大洗研究所（南地区）
高速実験炉原子炉施設（「常陽」）

耐震重要施設の基礎地盤及び
周辺斜面の安定性評価について
(解析用地盤物性値及び地下水位の設定に関するコメント回答)

令和4年7月11日
国立研究開発法人日本原子力研究開発機構

常陽における地盤物性値設定用ボーリング調査位置

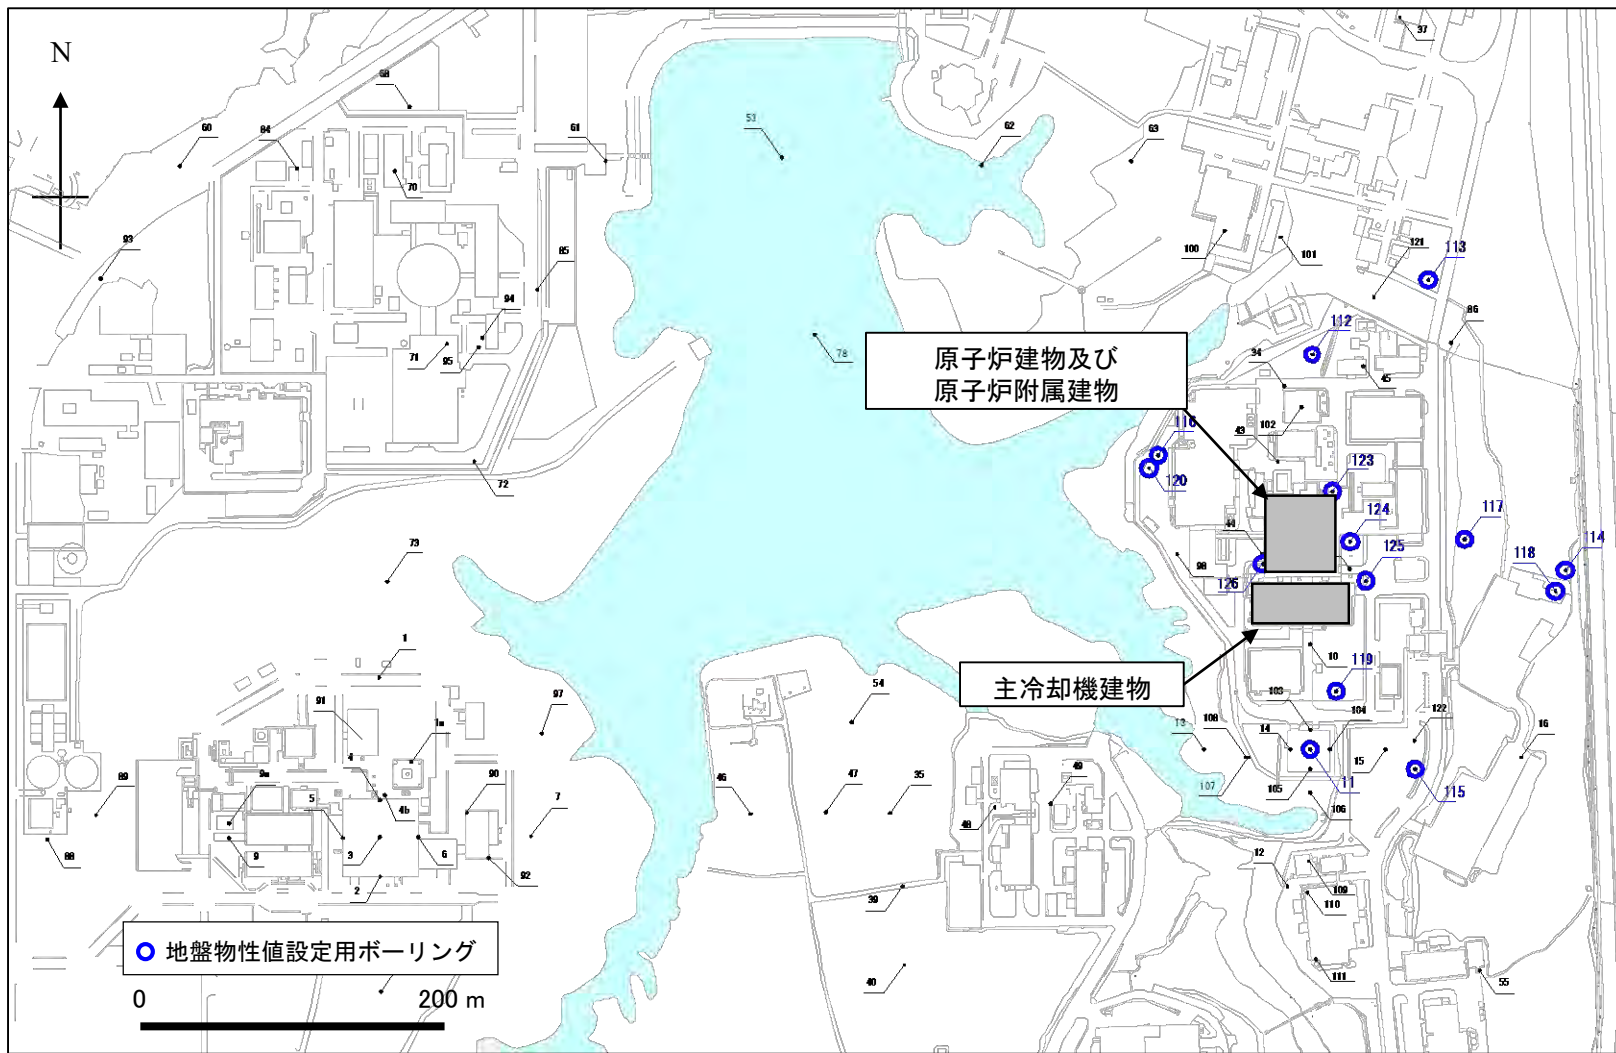
コメントNo. 22（令和4年5月30日 第443回審査会合）

解析用地盤物性値について、大洗研全体ではなく、常陽周辺の地盤調査データのみを用いて見直すこと。

常陽の解析用地盤物性値は、常陽の耐震重要施設周辺で実施したボーリング調査から取得した地盤物性値を用いて設定する。

・ 常陽における地盤安定性評価及び施設の耐震評価を行うため、常陽の耐震重要施設（原子炉建物及び原子炉附属建物、主冷却機建物）周辺のボーリング調査から取得した地盤物性値を用いて解析用地盤物性値を設定した。

解析用地下水位の設定について

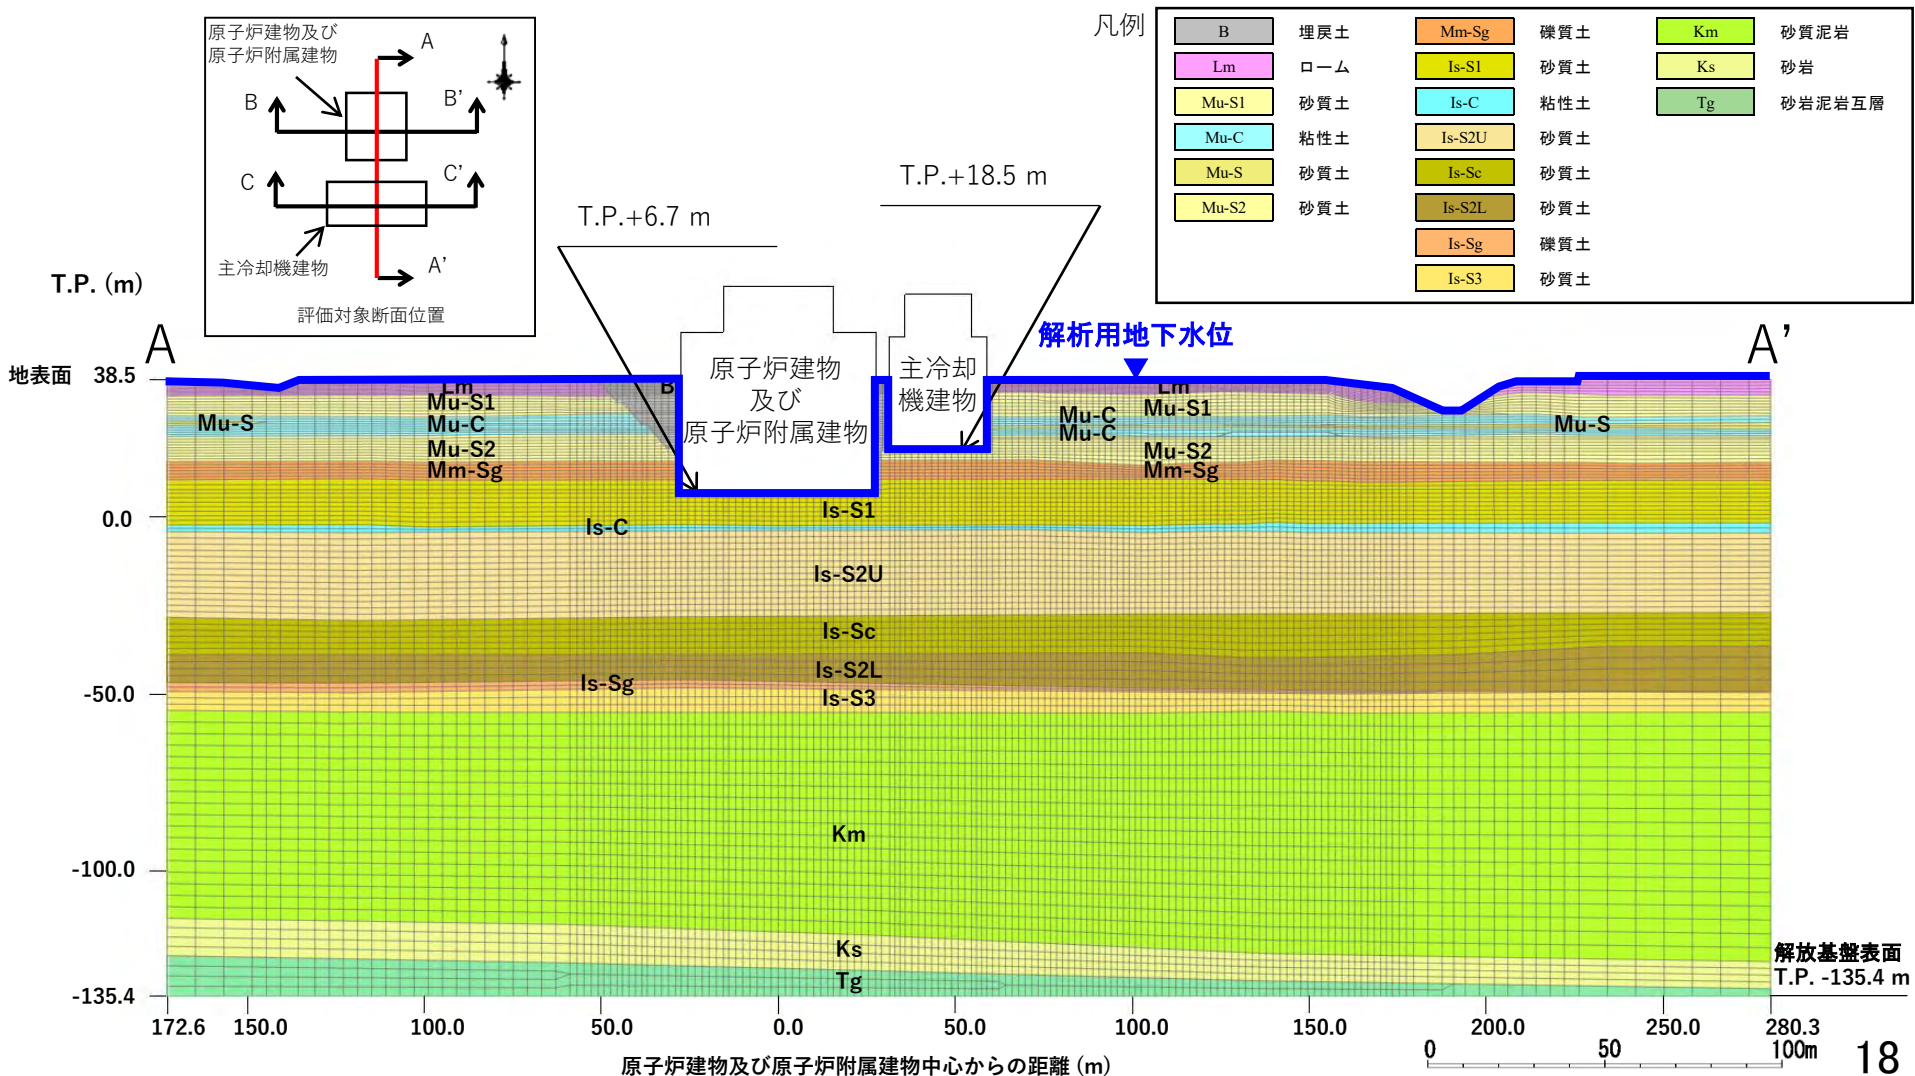
コメントNo. 23（令和4年5月30日 第443回審査会合）

すべり安全率の評価における解析用地下水位について、評価の基本ケースの設定を地表面に見直すこと。

すべり安全率の評価に用いる解析用地下水位は、観測記録で確認される地下水位、東西方向の高低差、宙水の状況を踏まえ、地表面に設定する。

【解析用地下水位】

すべり安全率の評価に用いる解析用地下水位は、観測記録で確認される地下水位、東西方向の高低差、宙水の状況を踏まえ、地表面に設定する。
